“RESOLUCIÓN CRIE-05-2024

LA COMISIÓN REGIONAL DE INTERCONEXIÓN ELÉCTRICA

Figura 2: Esquema unifilar.

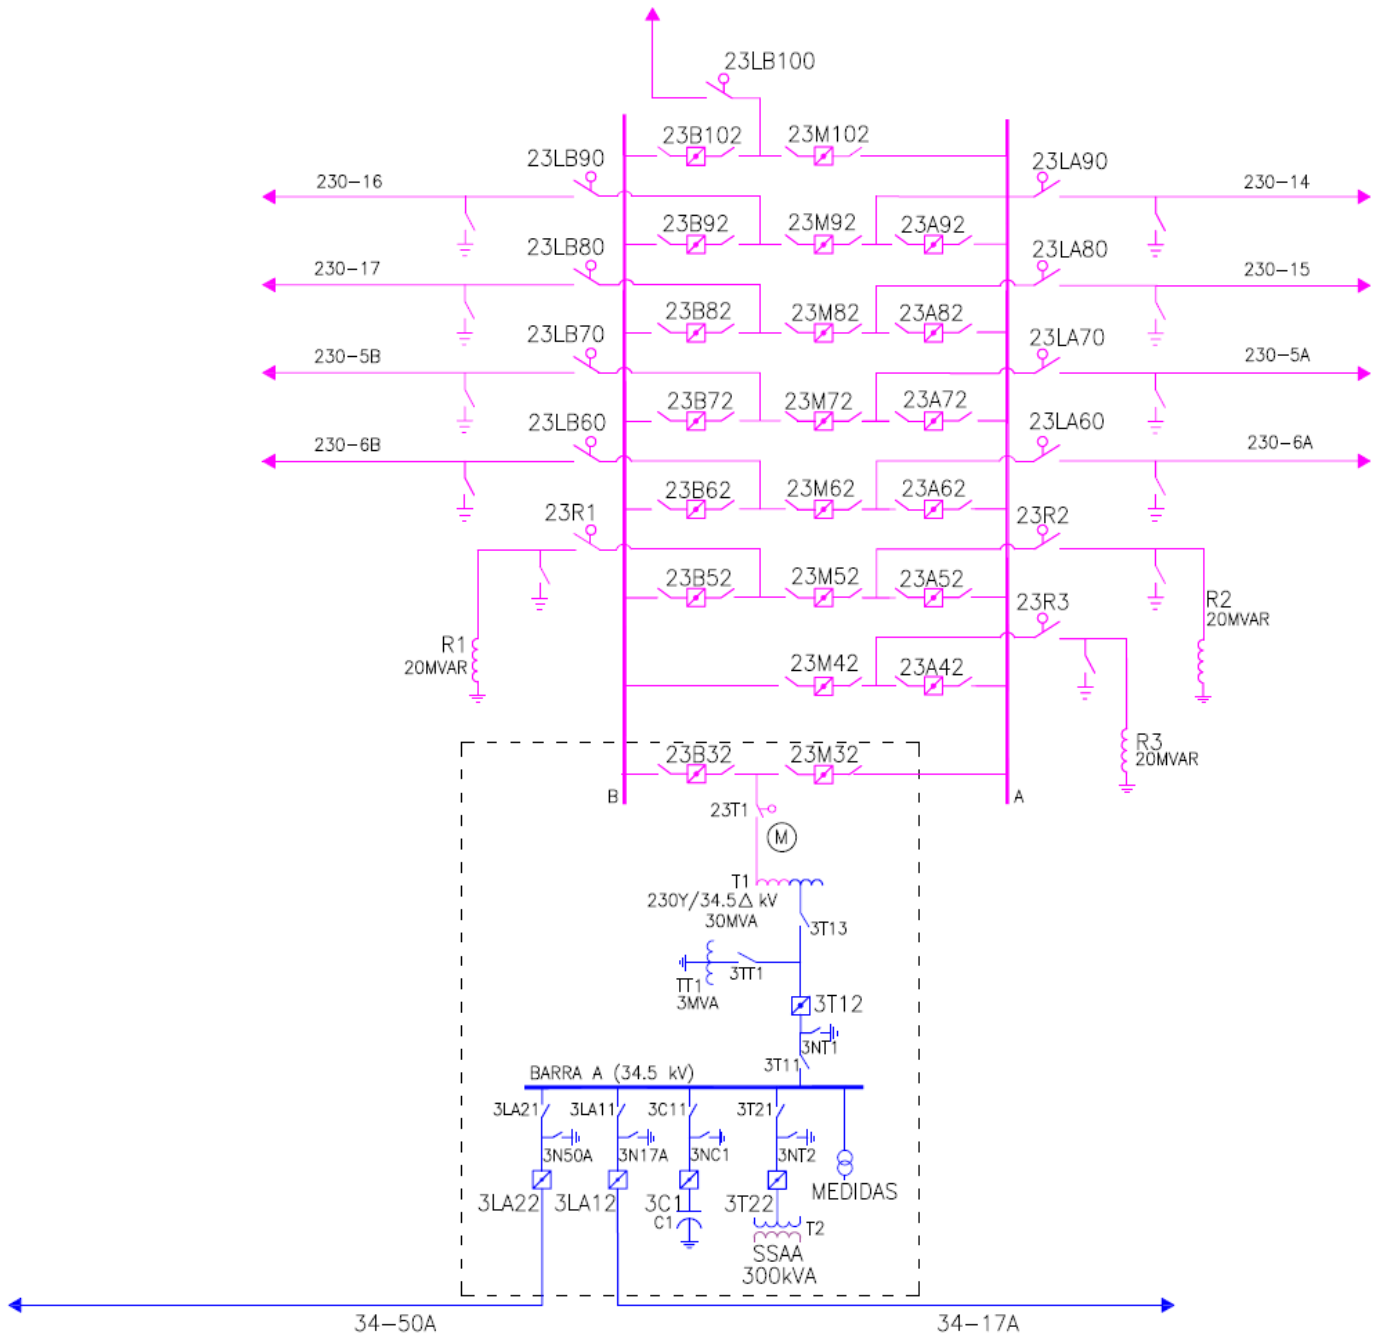
Asimismo, en el referido informe, en cuanto a los comentarios del agente transmisor se indicó lo siguiente: *“Al respecto del estudio de conexión no se tienen comentarios, no obstante, en la revisión de la base de datos (PSSE) con proyecto, específicamente los flujos en el punto de conexión a la S/E Veladero, devanado de alto (230 kV) del transformador se encuentran los siguientes datos.*

Basado en que el punto de conexión al Sistema Principal de Transmisión se encuentra en el patio de 230 kV de la Subestación Veladero se calculó el factor de potencia (FP) dando como resultado lo siguiente:

Escenario	Sec			Lluv		
	Max	Med	Min	Max	Med	Min
	01	02	03	04	05	06
FP	0.947	0.967	0.967	0.946	0.967	0.967

Según el resultado no se estaría cumpliendo con lo establecido en el Artículo 119 del Reglamento de Transmisión por lo que se deberán hacer los ajustes necesario para cumplir con la normativa nacional.” Por su parte, como anexo al referido informe, se adjuntó copia de los comentarios del OS/OM, indicando lo siguiente: “en el estudio presentado se muestra que se utilizaron las bases de datos correspondientes al año 2025. Sin embargo, de acuerdo con el capítulo 17.6.3, Libro III del RMER en donde se indica que “El EOR indicará los despachos a ser analizados con sus respectivos flujos de carga para cada uno de los cinco (5) años siguientes a la puesta en servicio de la ampliación propuesta.(...)”, y considerando las Premisas Técnicas compartidas mediante nota EOR-CPS-15-06-2023-029 del 15 de junio del 2023, reiteramos el comentario remitido a las premisas enviado por correo electrónico el 15 de junio de 2023, acerca de si los años de análisis involucran 2023, 2024, 2025 y 2026 y no solamente el año 2025.” Con relación al comentario del OS/OM, el EOR aclaró en el referido informe de evaluación “que el RMER en el numeral 17.7.2 literales a) y b), establece los años de análisis requeridos para los estudios de conexión en un (1) año y tres (3) años, dependiendo de la categoría (tipo) del proyecto. Asimismo, las categorías de proyecto están definidas en el numeral 17.7.1 literales a), b), c) d), e), f), g) h) e i) del Libro III del RMER. // Siendo que el proyecto califica dentro de la categoría f), ‘Conexión de demandas < 25 MVA’ se indicó a EDECHI presentar los análisis para un horizonte de un año a partir de su puesta en servicio.”

Es importante mencionar, que el EOR indica que con la conexión de un banco de capacitores en el lado de 34.5 kV del nuevo transformador 230/34.5 kV de la subestación Veladero, se da cumplimiento al requerimiento del Reglamento de Transmisión de Panamá acerca del factor de potencia en el punto de conexión del proyecto, por lo que, en su recomendación incluye como un elemento del proyecto lo siguiente: “Banco de compensación de potencia

reactiva de 0.5 MVar capacitivos. Esta compensación será operada con control de entrada/salida, y se verá desconectada en forma automática en las horas de mínima demanda.”.

SEGUNDO: INSTRUIR a la **Empresa de Distribución Eléctrica Chiriquí, S.A. (EDECHI)** que previo a la puesta en servicio del proyecto denominado: “*Subestación Veladero 230/34.5 kV*” deberá instalar un banco de compensación de potencia reactiva de 0.5 MVAR capacitivos. El cumplimiento de lo anterior, tendrá que ser informado por la entidad EDECHI al Ente Operador Regional (EOR) y a la Comisión Regional de Interconexión Eléctrica (CRIE).
